Reykjavík, 31. mars 2026
USK25110416

Barmahlíð 19 – Fyrirspurn til skipulagsfulltrúa

Á embættisafgreiðslufundi skipulagsfulltrúa 31. mars 2026 var lögð fram fyrirspurn Stefáns Finnbogasonar, dags. 27. nóvember 2026, um hækkun hússins á lóð nr. 19 við Barmahlíð og uppbyggingu bílskúrs á lóð.

Uppdráttur sem sýnir byggingarreiti eins og þeir voru afmarkaðir í eldra deiliskipulagi. Nýting yfirfærðra ónýtttra byggingaheimilda skal vera innan eldri byggingarreits sbr. almenn ákvæði um yfirfærðar byggingarheimildir fyrir framan.

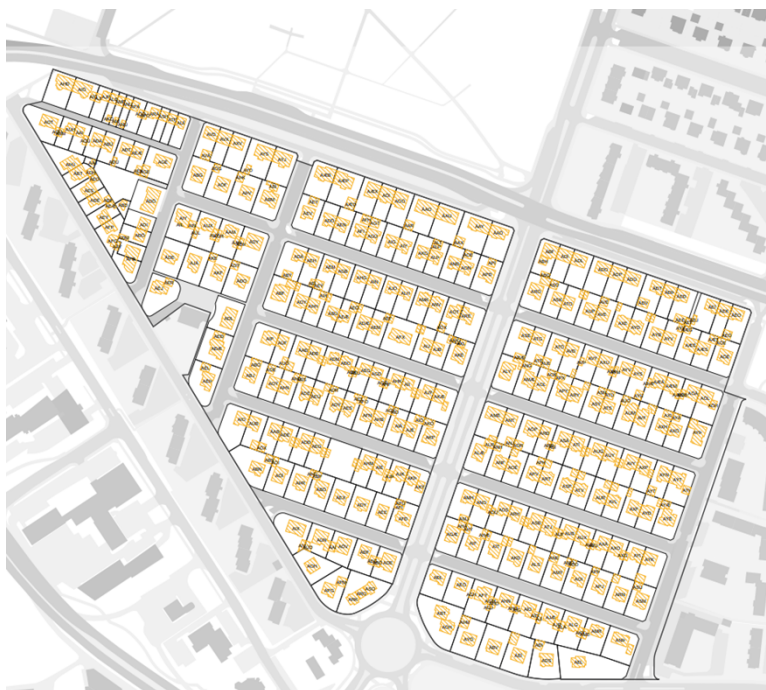
Skv. uppdrætti sem sýnir byggingarreiti eins og þeir voru afmarkaðir í eldra deiliskipulagi er ekki byggingarreitur fyrir bílskúr á baklóð hússins við Barmahlíð 19.

Aðaluppdrættir A2F arkitekta af fyrirhugaðri hækkun þaks hússins við Barmahlíð 19 og 21 sem synjað var á fundi byggingarfulltrúa 19. maí 2020.

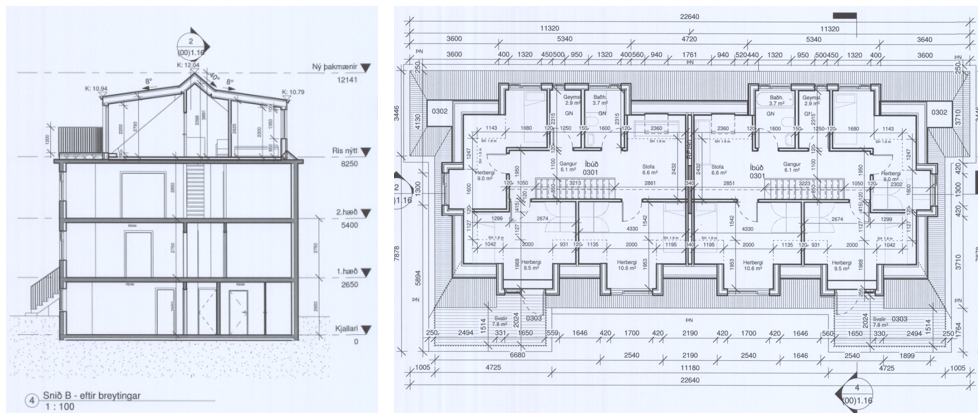
Ljóst er að aðaluppdrættir A2F arkitekta af fyrirhugaðri hækkun þaks hússins við Barmahlíð 19 og 21 er ekki í samræmi við skilmála hverfisSKIPULAGS fyrir skilmálaeiningu 3.2.1.

- Ekki eru gerðar skipulagslegar athugasemdir við að sótt sé um byggingarleyfi fyrir hækkun þaks hússins við Barmahlíð 19 og 21.
- Ath. bent er á að hækkun þaks verður að samræmast skilmálum hverfisSKIPULAGS fyrir skilmálaeiningu 3.2.1.
- Gerðar eru skipulagslegar athugasemdir við að byggður sé bílskúr á baklóð hússins við Barmahlíð 19 þar sem það samræmist ekki byggingarheimildum innan skilmálaeiningu 3.2.1.
